一、TT235表示打印行程为235*235*220mm,
TT310表示打印行程为310*310*300mm,
TT150表示打印行程为150*150*180mm,
三者CNC零件**没有区别**，必备打印件也**没有区别**。

20241213更新

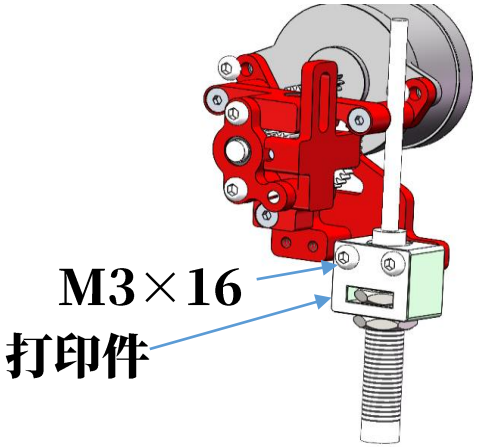
①接近开关固定方式更改；

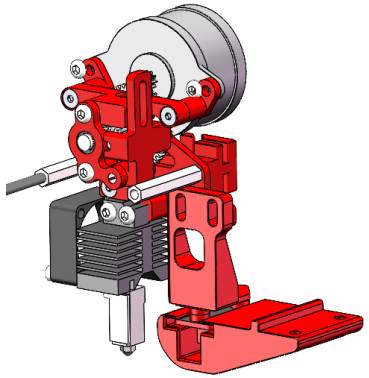
②新增klicky调平方案；

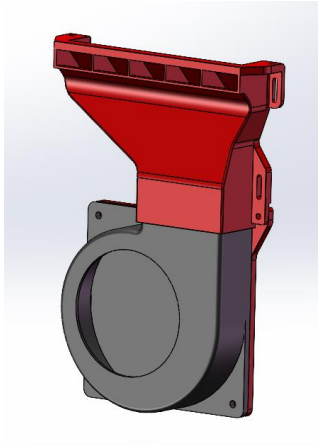
③新增辅助散热风扇；

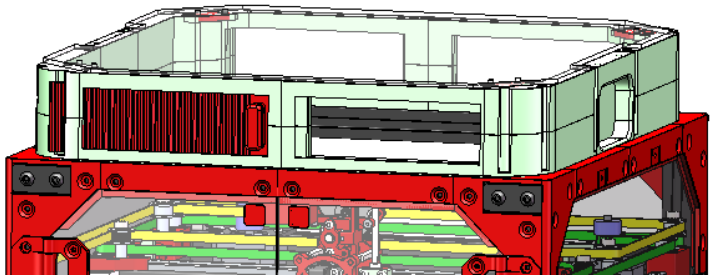
④新增增高架，可开窗通风；

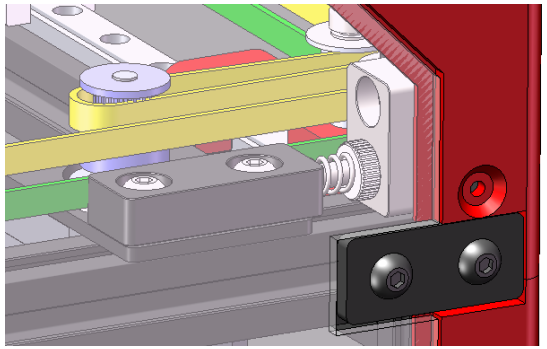
⑤同步带调节器方案更改，改为弹簧结构，可以自动调节同步带松紧；

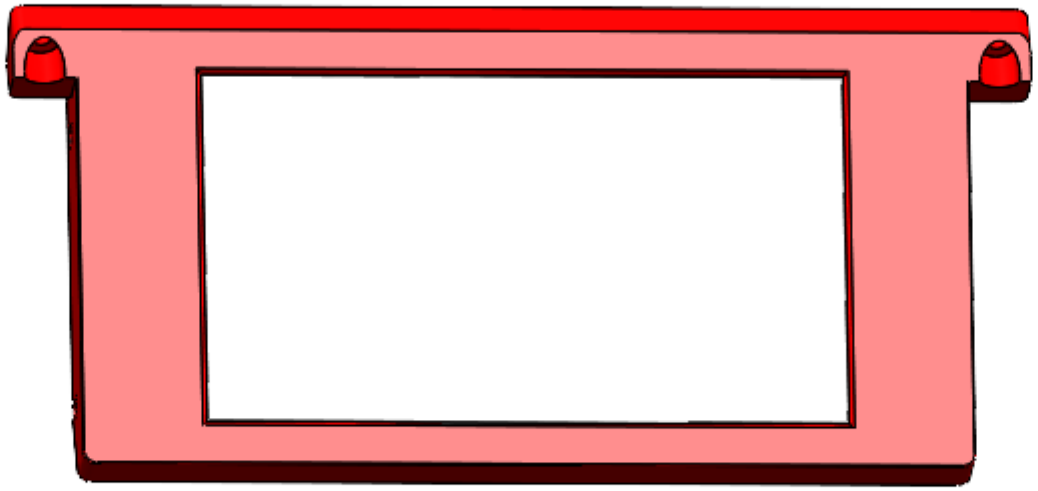
新增固定版的红米安装支架，原抽屉版支架容易引起线路折断。

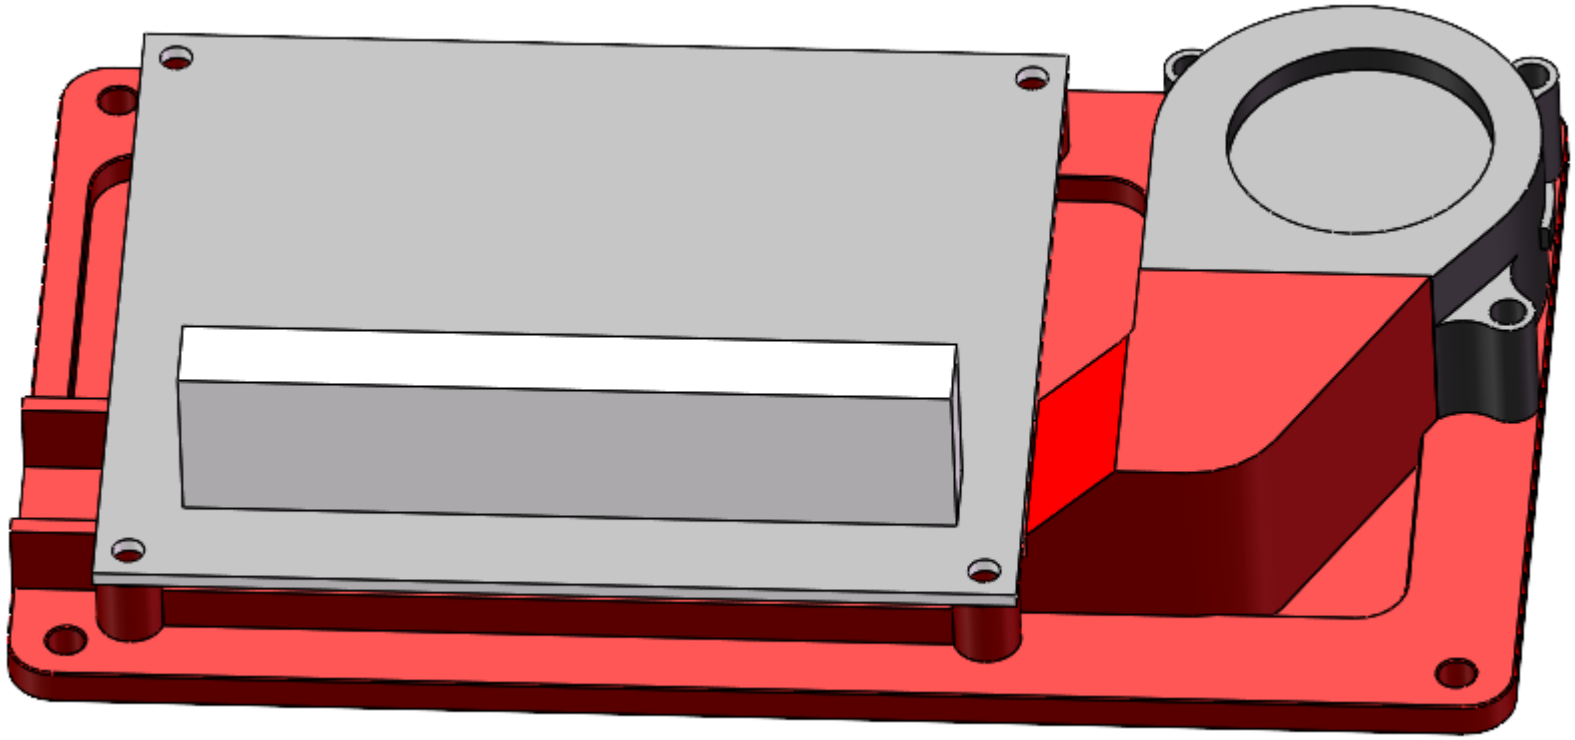
②新增1个10000转的4020鼓风风扇，用于模型散热，原同拓展志配件包内的4020风扇风速较低，给主板散热用，且主板散热吹的背面，不会在主板上积灰，如下图。
